II/102 hr. hl. města Prahy-Štěchovice, rekonstrukce. ETAPA II

Rekonstrukce vozovky - Davle-Štěchovice

Změnový list

Vyjádření autorského dozoru č. 23 - požadavek PVL na opevnění svahu tělesa vlevo v km 10.36–10.83

ZMĚNA SVAHU TYPU B2 DLE POŽADAVKU POVODÍ
(sklon 1:1,25 a nižší)

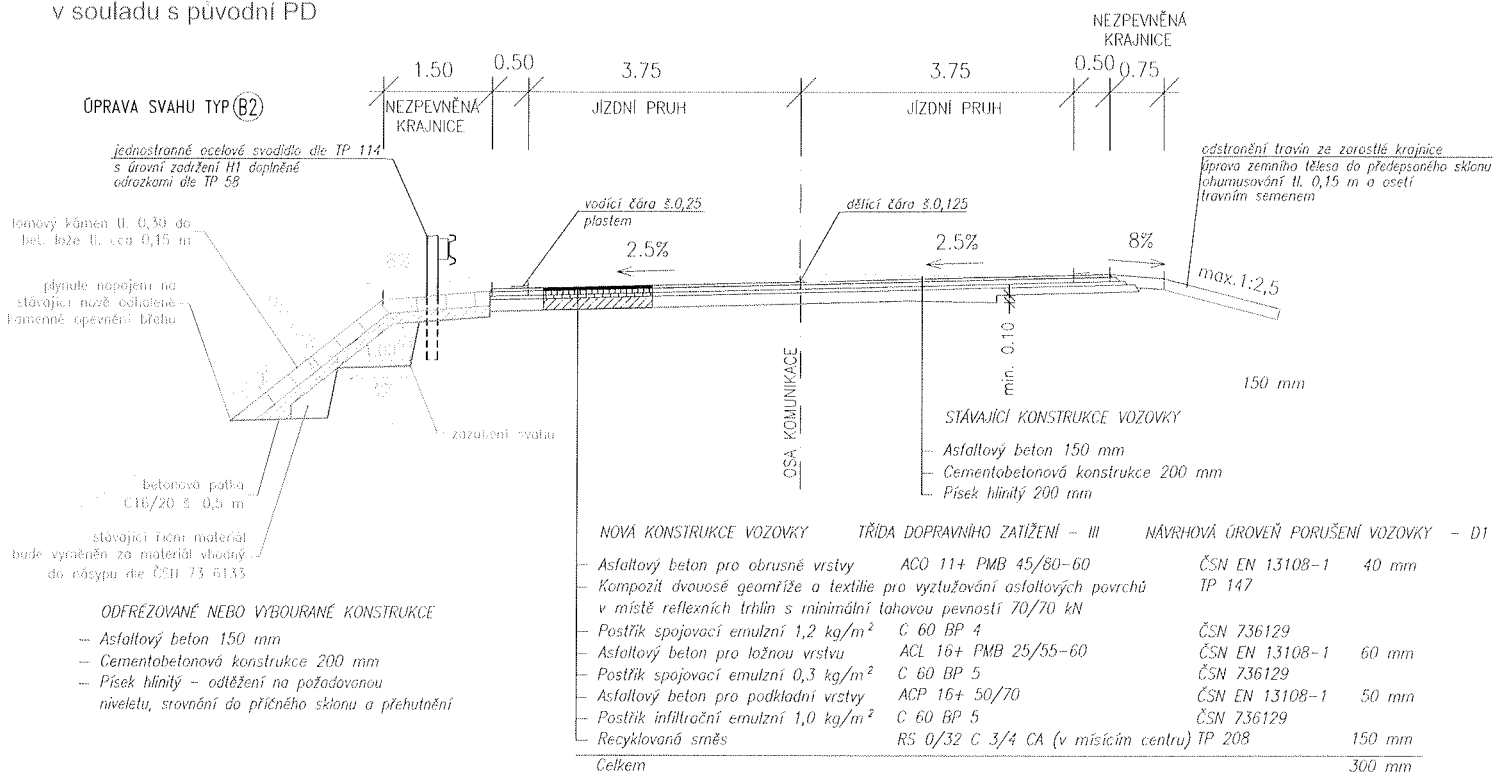
Pozn.: ve staničení cca 10,465-10,540
dojde k tzv. zazubení svahu a odstranění CB
v souladu s původní PD

ZMĚNA SVAHU TYPU B2 DLE POŽADAVKU POVODÍ

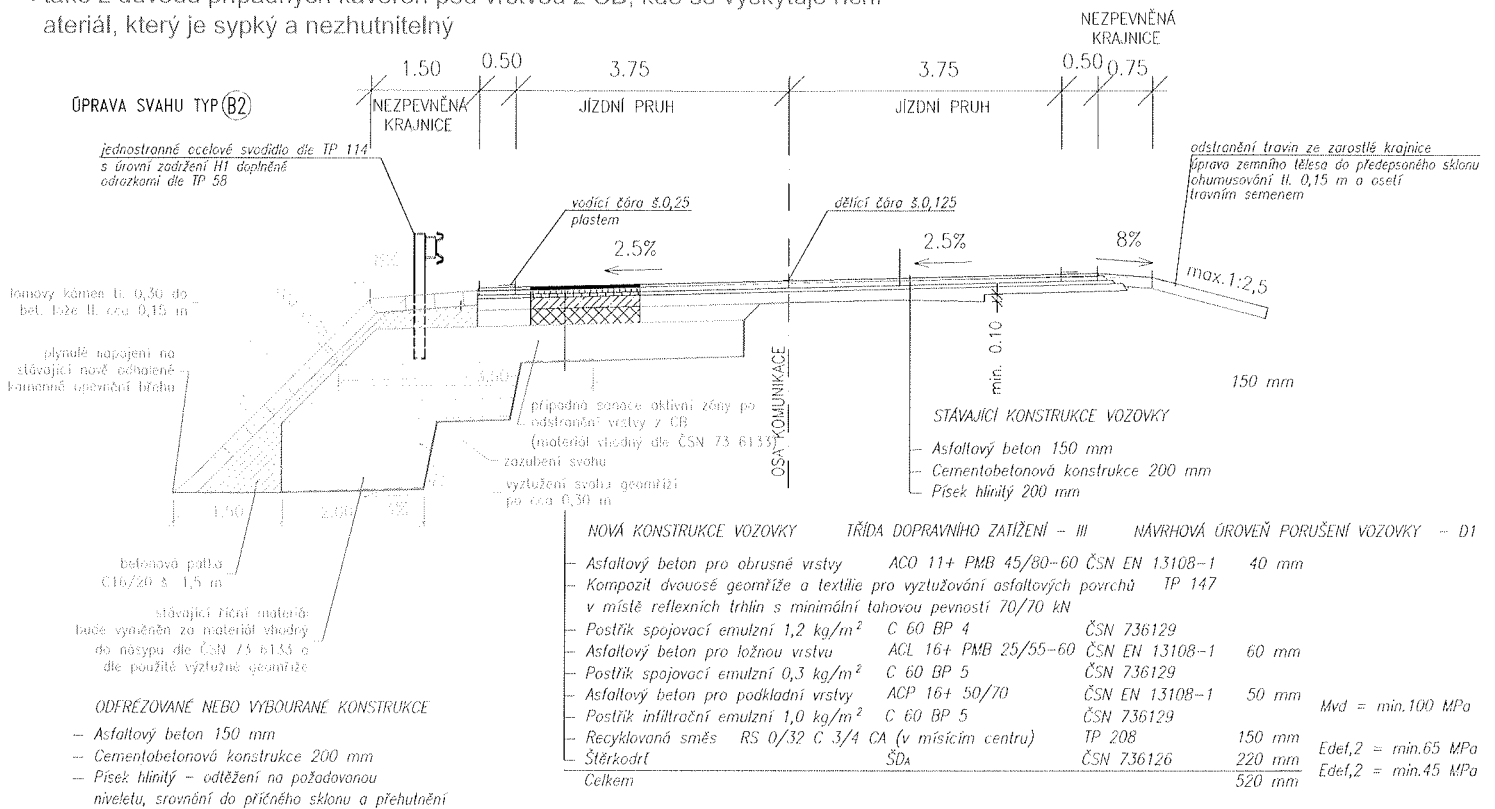
Pozn.: ve staničení cca 10,360-10,465

dojde k odstranění CB z důvodu homogenizace

podloží a tím tak k prodloužení životnosti vozovky
